NKC ROA64 v1.1 Neuauflage 2.3.2017

Layout aus dem Buch „Rechner Modular“ von Rolf Dieter Klein neu erfaßt mit Sprint Layout 6 von Rene Vetter. Verbesserungen und Fehlerbereinigungen mit Hilfe aus dem NK Forum

BESTÜCKUNGSSEITE

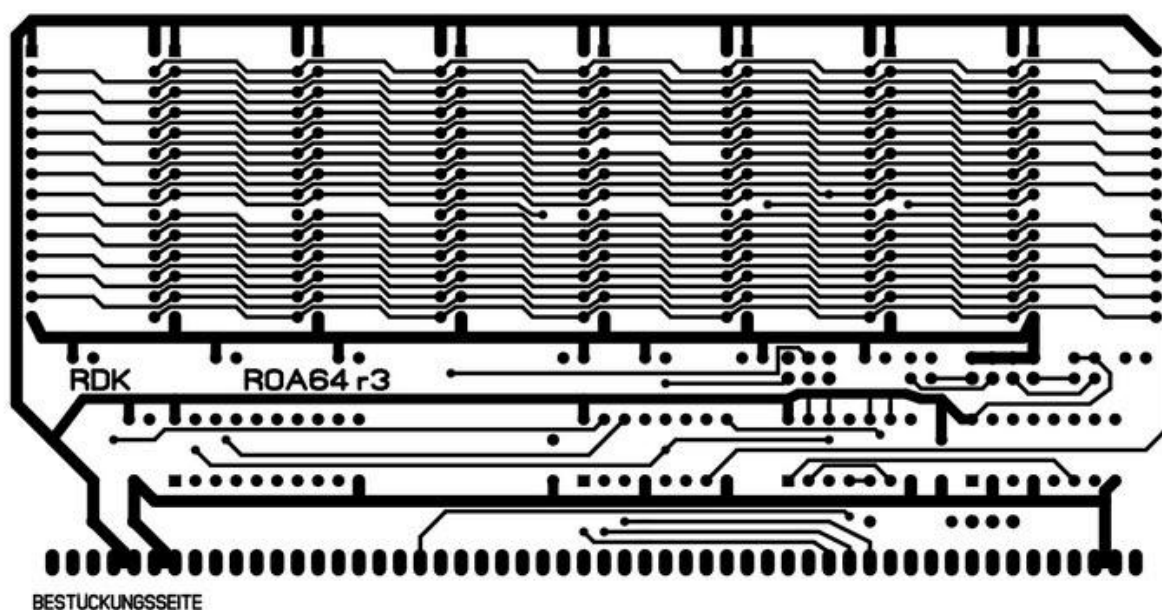
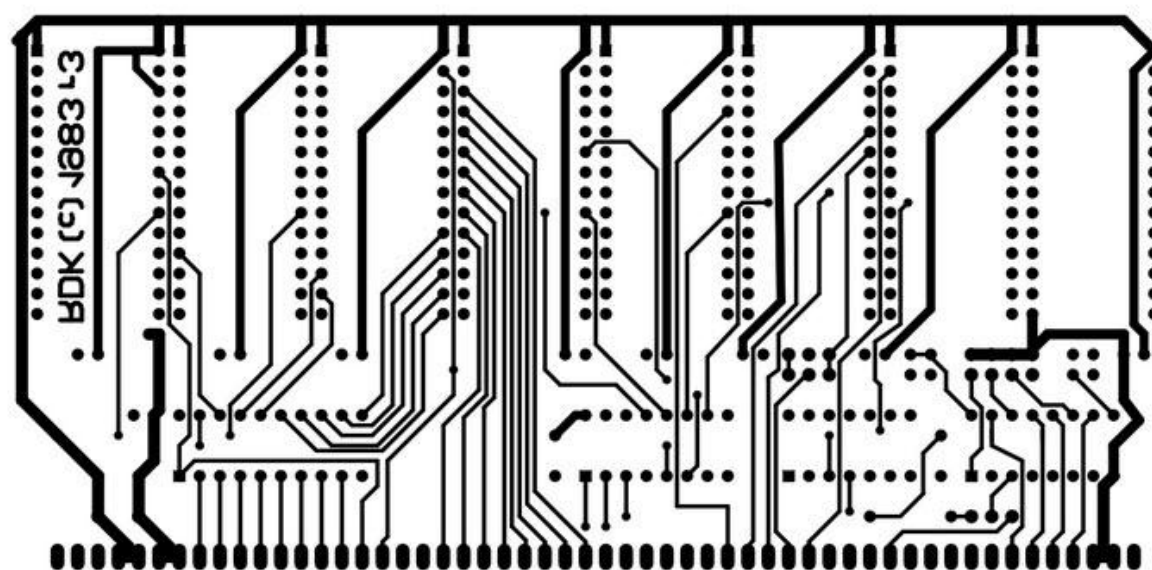
Änderungen im Vergleich zum Original:

- Stützkondensatoren an nahezu sämtlichen ICs
- freie Eingänge am '00 auf +5V gelegt. „Sollbruchstelle“ dafür markiert, um eine spätere Nutzung zu erleichtern.
- Jumper für PULL-UP in der BANKEN Leitung
- Einige zusätzliche „Sollbruchstellen“ und Markierungen dafür eingefügt, um den Einsatz größerer Speicherchips zu ermöglichen.
